710 - INSP
ISO/IEC 17020
Origineel verslag

Elektrisch bord

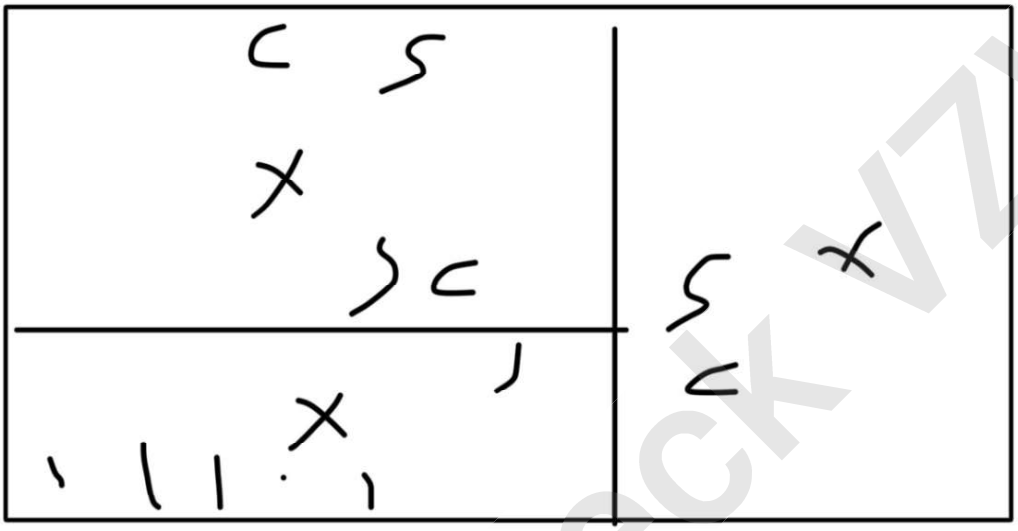
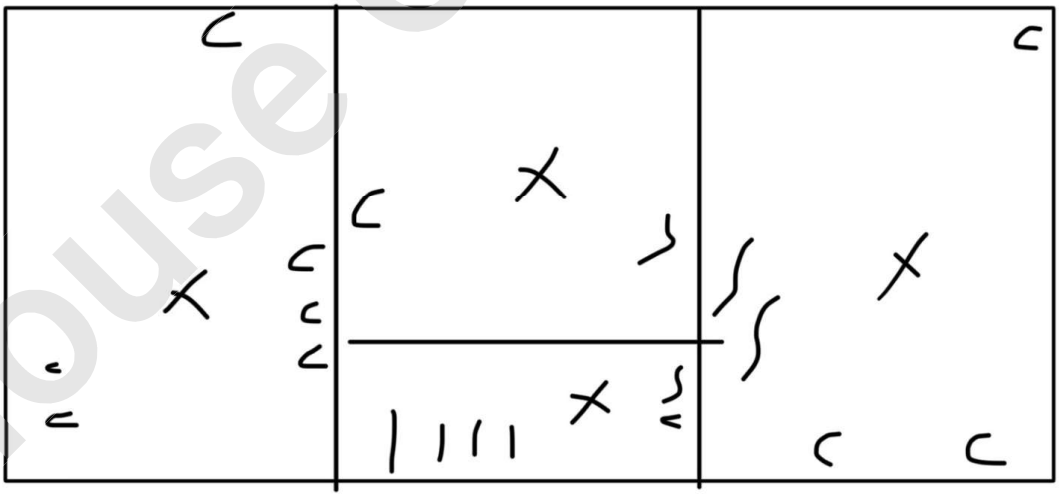
- De aarding is niet conform. - oAfd 4.2.3.2; oAfd 4.2.4.3; Afd 5.4.2
- De aardingsonderbreker is niet conform of afwezig. - oAfd 5.4.3.5
- De aarding van de stopcontacten zijn niet aangesloten op de aardingsgeleider. - oAfd 5.3.5.2.b

- Het verdeelbord is onvoldoende gemarkeerd. Individuele markering, voedingsspanning en/of gevarendriehoek ontbreken. - oAfd 3.1.3.3; Afd 9.4.1
- Het eendraadschema en situatieplan zijn niet aanwezig. - oAfd 3.1.2.1
- De installatie is niet aangevuld met een differentieelstroombeschermingsinrichting met hoge of zeer hoge gevoeligheid, - oAfd 4.2.4.3
- De isolatieweerstand van de installatie is onvoldoende. - oAfd 6.4.5.1

- Geleiders van het type VOB zijn niet in een buis geplaatst en/of zoals het zou moeten. - oAfd 5.2.9.3
- Een of meerdere stopcontacten zijn niet van kinderbeveiliging voorzien. - oAfd 4.2.2.3.b; Afd 8.2.1; Afd 8.2.2

- Stopcontacten, schakelaars en verlichtingsarmaturen van het type “open achteraan” mogen niet op rechtstreeks brandbare materialen geplaatst worden. - oAfd. 4.3.3.5

- Preventieve maatregelen tegen brand zijn niet genomen. - Afd 5.2.7
- De beschermingsindex tegen rechtstreekse aanraking van de verlichting, stopcontacten en/of schakelaars is niet voldoende. Plaats afscherming, dekseltjes, kapjes, - oAfd 4.2.2.3

- De kringen, de onderbrekingstoestellen en of de beschermingstoestellen zijn niet duidelijk en zichtbaar gekenmerkt. - Afd 3.1.3
- De beschermingsgraad van de ruimte moet ten minste IPXX-D zijn voor ruimtes publiek toegankelijk en IPXX-B voor gewone ruimtes. - oAfd 4.2.2.3

- Er ontbreken afdekplaatjes in het elektrisch bord. - Afd 5.2.6; oAfd 4.2.2.3
- De penautomaten/zekeringen van hetzelfde circuit zijn niet van dezelfde nominale grootte. - oAfd 5.3.5.5

- De houders van de penautomaten zijn niet uitgerust met een kaliberstuk. - oAfd 5.3.5.5.a
- De vermeldingen tegen overstromen op de beschermingstoestellen zijn niet zichtbaar. - oAfd 5.3.5.5; Afd 8.2.1
